涌头圆山工业厂房年产服装 30 万件生产线
扩建项目（一期）

水土保持方案变更报告表

水土保持方案变更报告专家评审意见表

项目名称	涌头圆山工业厂房年产服装 30 万件生产线扩建项目 (一期)		
专家姓名	刘婵	工作单位	广东海纳工程管理咨询有限公司
职务/职称	高工	评审时间	2024. 12. 23

图 4-1 防治措施体系框图

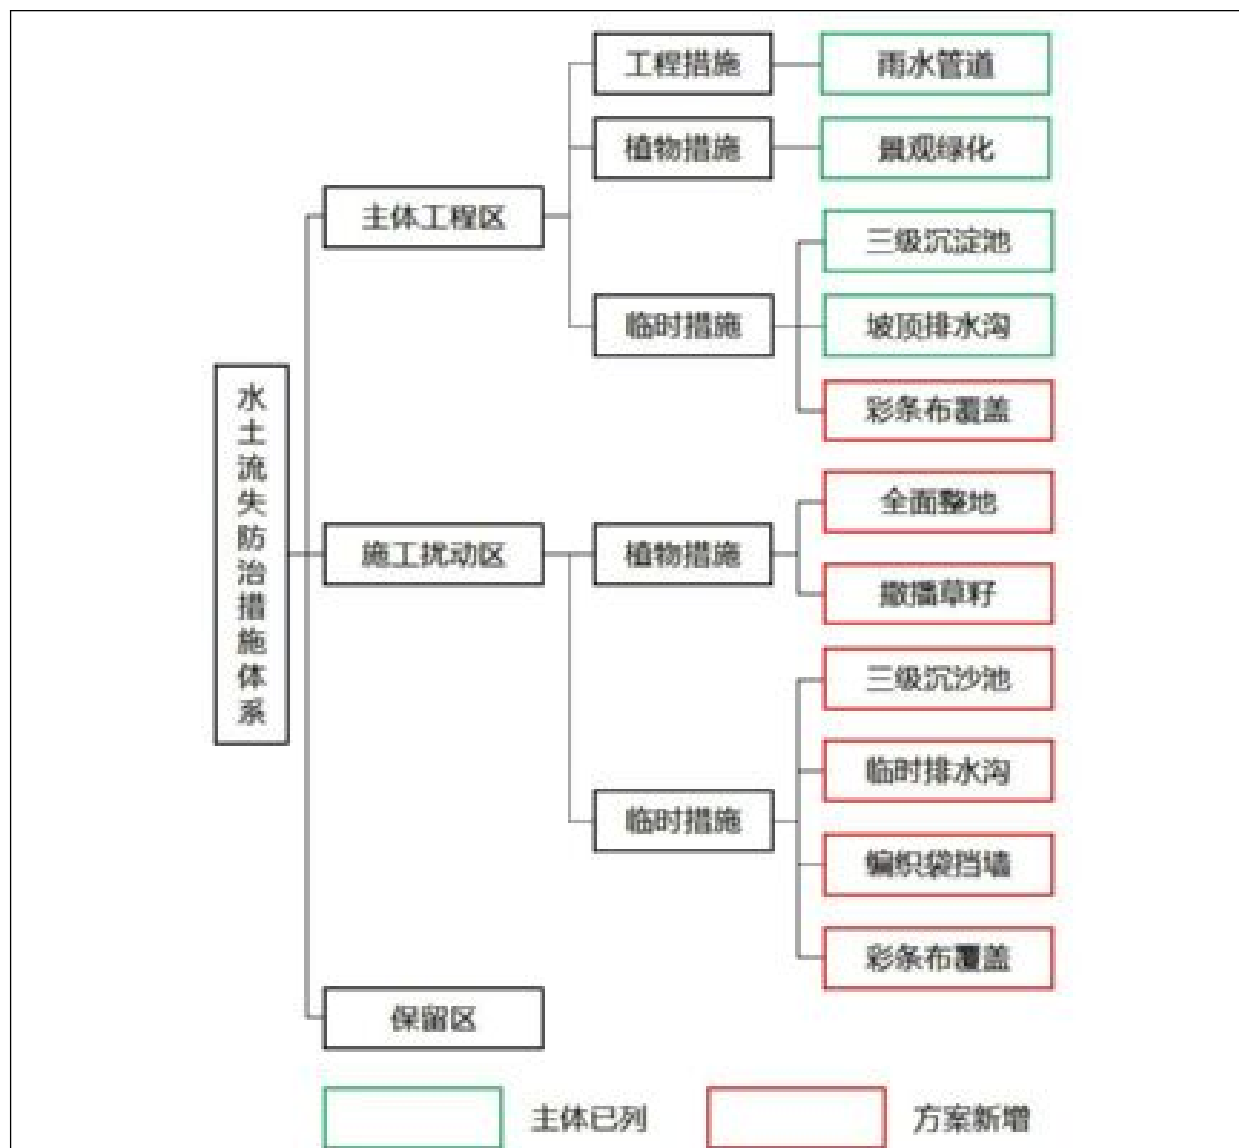
2、完善防治措施体系框图及新增措施。

专家意见	修改情况	专家复核
1、完善水土保持方案变更原因分析；明确施工扰动区排水介绍；完善工程建设进展说明，结合施工进度及水土保持措施布设进行说明；复核工程占地面积；复核土石方挖填平衡分析；复核已实施土石方情况，复核临时堆土区已堆土方量。	已完善水土保持方案变更原因分析；已明确施工扰动区排水介绍；已完善工程建设进展说明，结合施工进度及水土保持措施布设进行说明；已复核工程占地面积；已复核土石方挖填平衡分析；已复核已实施土石方情况，已复核临时堆土区已堆土方量，详见 P1-P12。	☒ 已修改 ☐ 未修改
2、完善防治措施体系框图及新增措施。	已完善防治措施体系框图及新增措施，详见 P27-P30。	☒ 已修改 ☐ 未修改
3、复核水土保持补偿费及新增水土保持措施工程量及投资介绍。	已复核水土保持补偿费及新增水土保持措施工程量及投资介绍，详见 P31。	☒ 已修改 ☐ 未修改
4、复核六项指标计算。	已复核六项指标计算，详见 P32-P33。	☒ 已修改 ☐ 未修改
5、完善项目附图（项目区水系图、水土流失防治责任范围及防治分区图、施工期和自然恢复期水土保持措施总体布局图、水土保持典型措施设计大样图）。	已完善项目附图（项目区水系图、水土流失防治责任范围及防治分区图、施工期和自然恢复期水土保持措施总体布局图、水土保持典型措施设计大样图），详见附图。	☒ 已修改 ☐ 未修改
说明：在对上述审查意见认真修改完善的基础上，我们还对专家提出的其他意见一并做了修改。		
专家签字（签名）： 		
2024 年 12 月 24 日
